SERVICE INFO – INA 0012

Utseendemässiga skillnader hos spännrulle 531 0628 30

Tillverkare:	Audi, Seat, Skoda, Volkswagen
Modeller:	
Audi	A3, A4, A6
Seat	Altea, Leon, Toledo III
Skoda	Octavia
Volkswagen	Golf V, Golf V Plus, Jetta III, Passat, Touran
Motorer:	2.0 TDI, 2.0 TDI 16V
LuK-AS-nr.:	531 0628 30
OE-nr.:	03G 109 243

Bild 2: 531 0628 30 (nytt utförande)

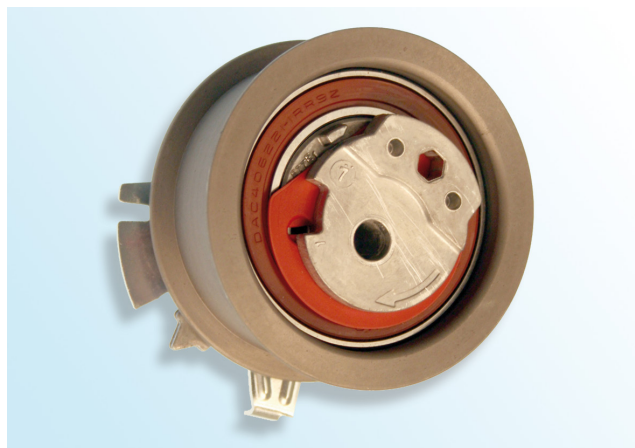
Inom ramen för löpande produktutveckling har förändringar utförts hos avlänkningsrulle med best. nr. 531 0628 30.

Utseendemässig karaktär:

- Excenter av sintrad metall
- Ytbehandling E-coat (svart)
- Svart lagertätning

Utseendemässig karaktär:

- Excenter av aluminiumgjutgods
- Ytbehandling med zink-fosfor (ljusgrå)
- Brun eller svart lagertätning

Det tidigare utförandet hos spännrullen kan vidare användas och monteras enligt fordonstillverkarens anvisningar!

Se till att ytan hos spännrullen inte skadas vid montering av det "nya" utförandet!
